Niniejszy projekt / ~~szkic~~ organizacji ruchu zaopiniowano w zarządzie drogi

NEGATYWNIE

INWESTOR:	ztm	**Zarząd Transportu Miejskiego** Ul. Żelazna 61 00-848 Warszawa tel. 22 459-41-00 http: www.ztm.waw.pl	
PROJEKT:	BIURO PROJEKTOWE TOP DROGI - INŻYNIERIA RUCHU	**TOP Jacek Drążkiewicz** Ul. Złota 64/66 lok. 15 00-821 Warszawa http: www.jd-projekt.waw.pl	Biuro techniczne: Ul. Bronowska 7F 03-995 Warszawa tel. 22 423-20-16 e-mail: info@jd-projekt.waw.pl
OBIEKT:	**ul. Saska,** **odcinek od ul. Zwycięzców do Al. Jerzego Waszyngtona**		
NAZWA RYSUNKU:	Projekt organizacji ruchu - - wyznaczenie pasów rowerowych		
AUTOR: inż. J. Drążkiewicz			
Rys. Nr: 1	SKALA: 1 : 500	DATA: .09.2013 r.

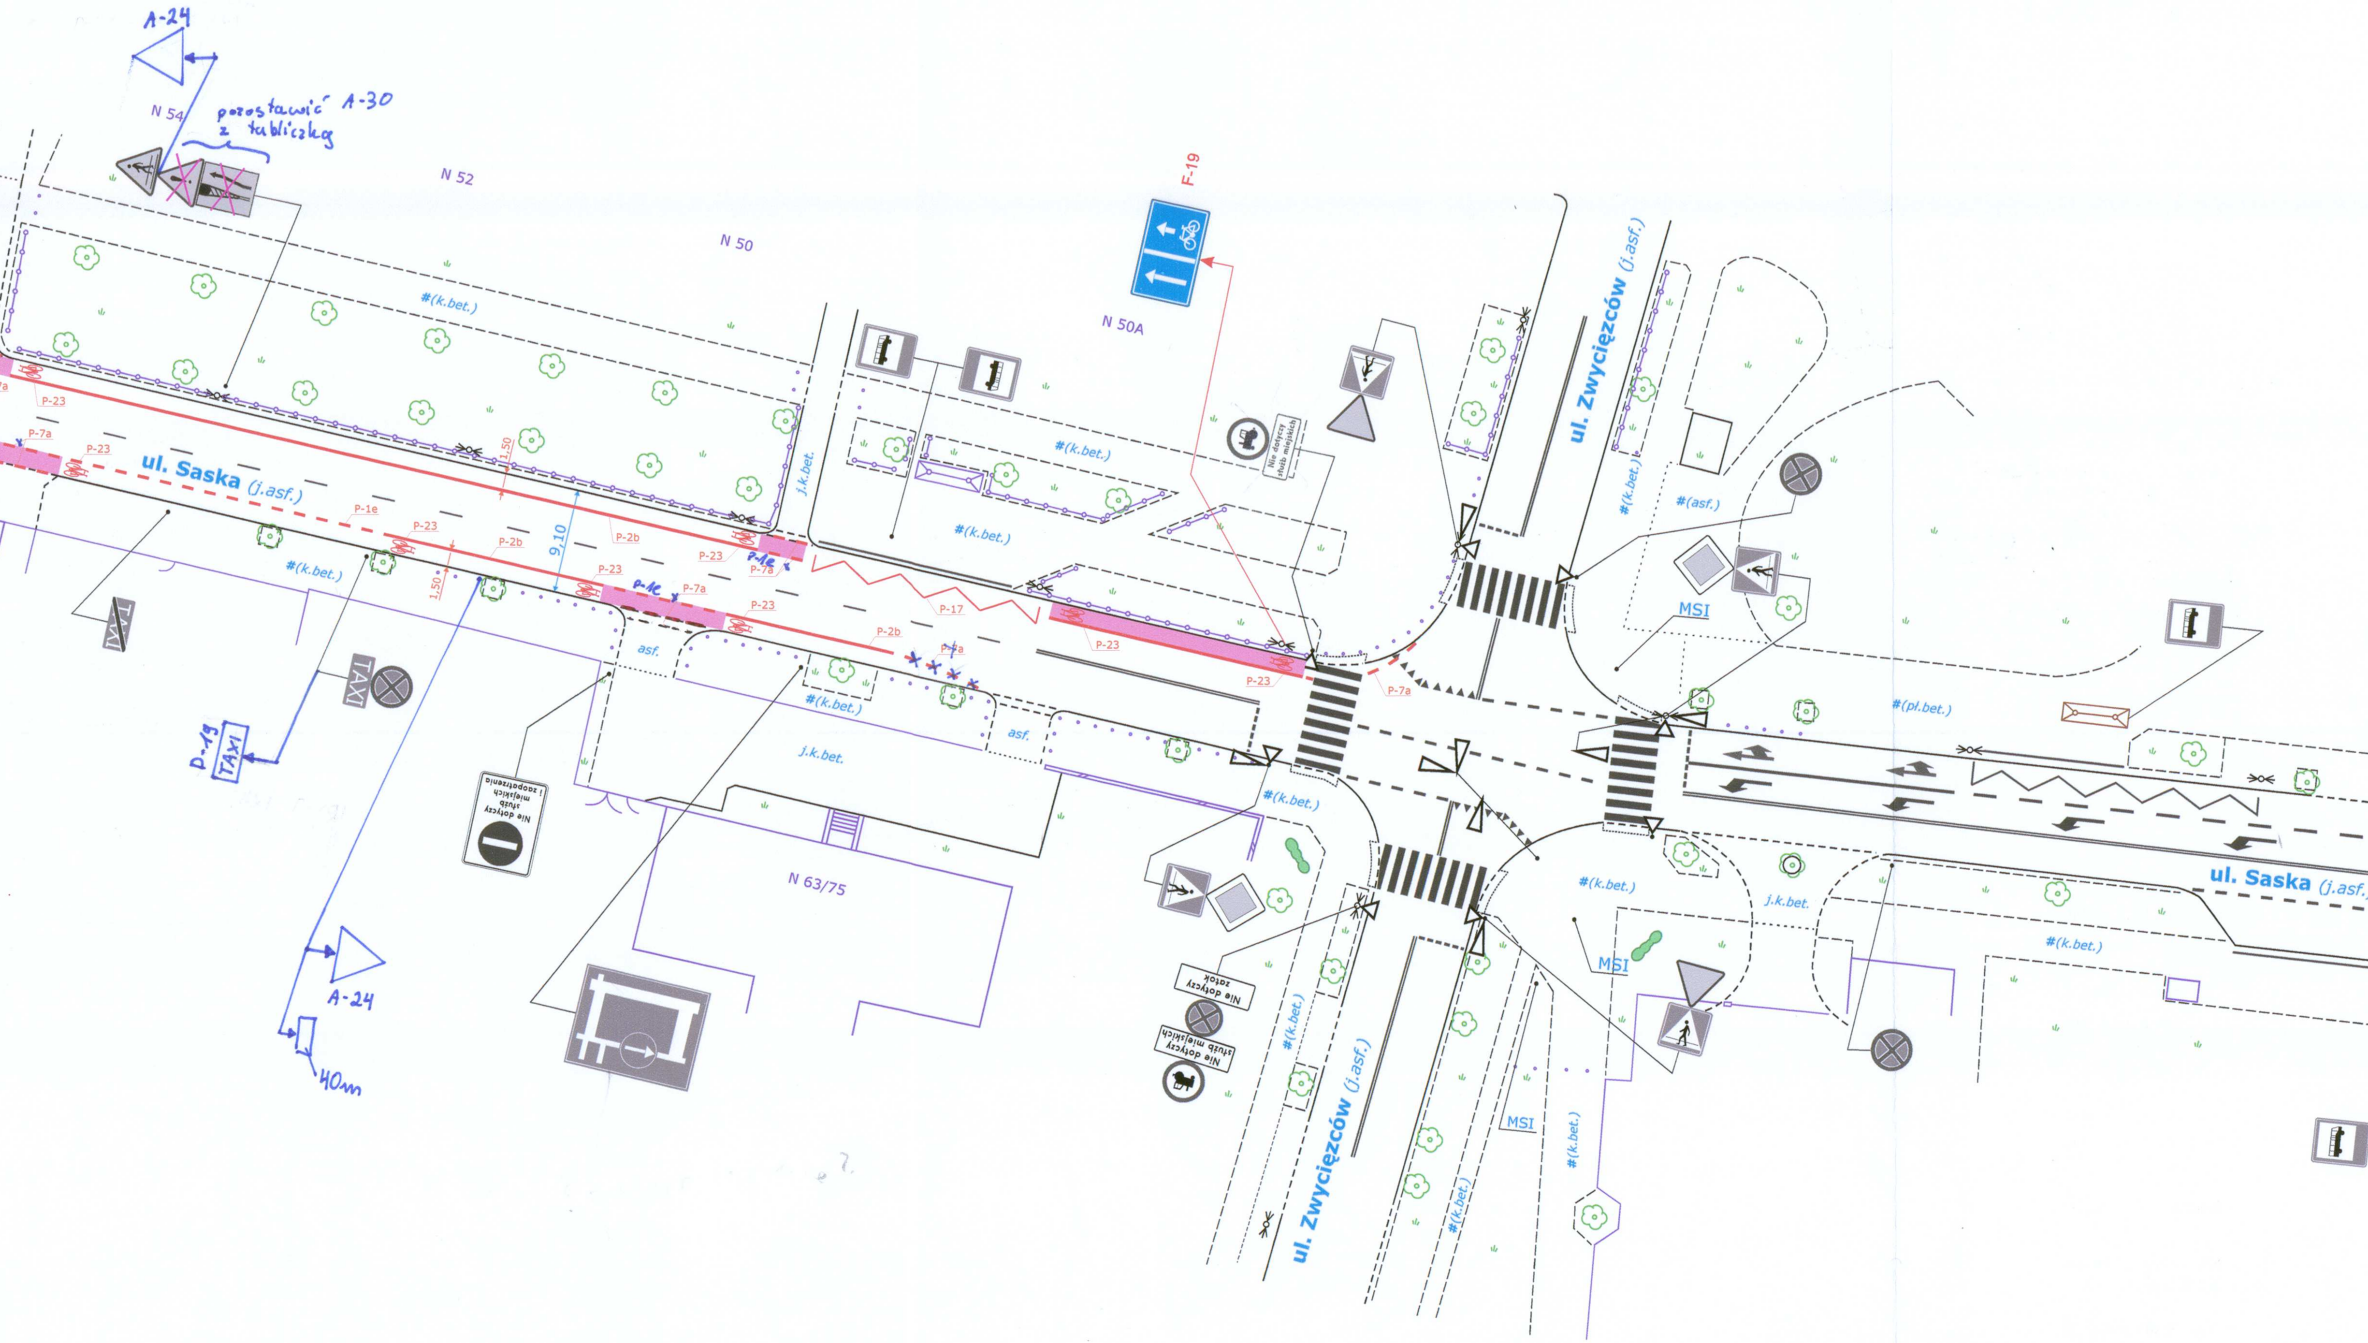
e D-6, U-5a + C-9 na azylu
znakowanie poziome P-21 + P-1e przed azylem

ZDM sugeruje jako alternatywę wybudowanie ścieżki rowerowej wzdłuż chodnika po zachodniej stronie ul. Saskiej.
Azyle na ul. Saskiej wybudowane w 2012 roku pozostają na gwarancji. Na ul. Saskiej istnieją przejścia edukacyjne z „Agatką”. Szerokość jezdni 9 metrów wymaga stosowania azyli w celu zapewnienia bezpieczeństwa pieszym.
